**PARECER DA COMISSÃO DE AVALIAÇÃO**  
**“Linha Lavos – Rio Maior 1, a 400 kV, troço entre o apoio 129 e a**  
**Subestação de Rio Maior (LLV.RM1)”**

PROJETO REFORMULADO DE ACORDO COM O PREVISTO NO N.º 2 DO ARTIGO 16º DO DECRETO-LEI  
N.º 151-B/2013, DE 31 DE OUTUBRO, NA SUA REDAÇÃO ATUAL

Projeto de Execução (AIA3677)

**Comissão de Avaliação**

Figura 5 - Interferência do domínio hídrico (Apoio 152)

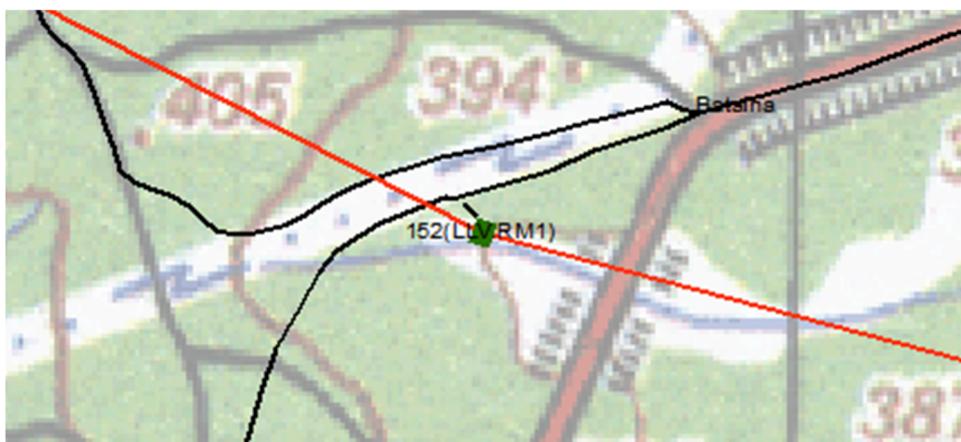
A execução do projeto em causa pressupõe a instalação de 58 apoios na RH4A, analisados um a um, constatou-se que, em duas situações (152(LLV.RM1) e 174(LLV.RM1)) existe interferência com o domínio hídrico, ambos no concelho da Batalha (Figuras n. 95 e n. 96).

Figura 7 – Captação pública de água subterrânea e respetivos perímetros de proteção (Reixida) (Fonte ARH)

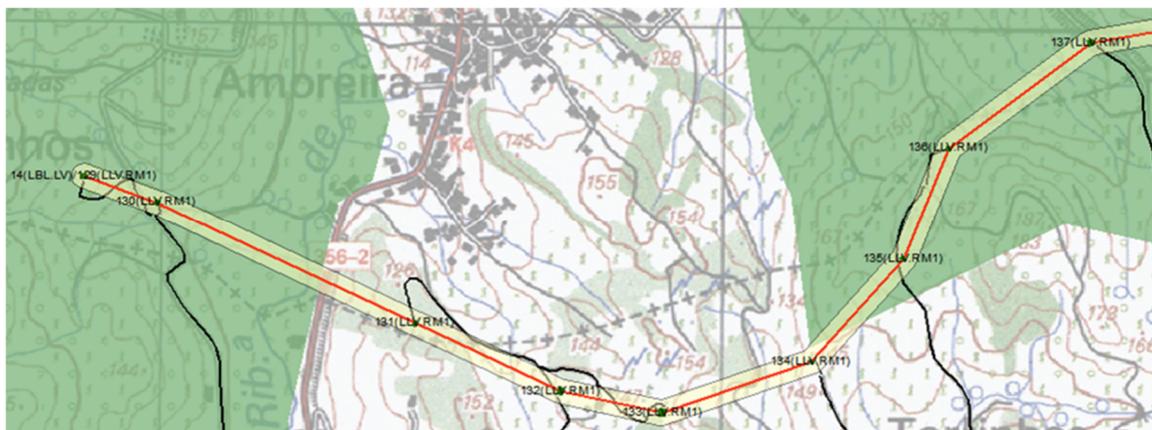
a existência de captações na área do corredor onde se desenvolve o projeto, com perímetros definidos pela Portaria n.º 367/2015 de 16 de outubro (Reixida). Verifica-se sobreposição sobre o perímetro de proteção alargada, contudo, sem condicionantes aplicáveis à tipologia de projeto em análise (Figura 7).

Os apoios e os acessos que se sobrepõe ao perímetro de proteção da Reixida são os seguintes: 14 (LBL.LV)/129(LLV.RM1), 130 (LLV.RM1), 135 (LLVMR1), 136 (LLVMR1), 137 (LLVMR1).
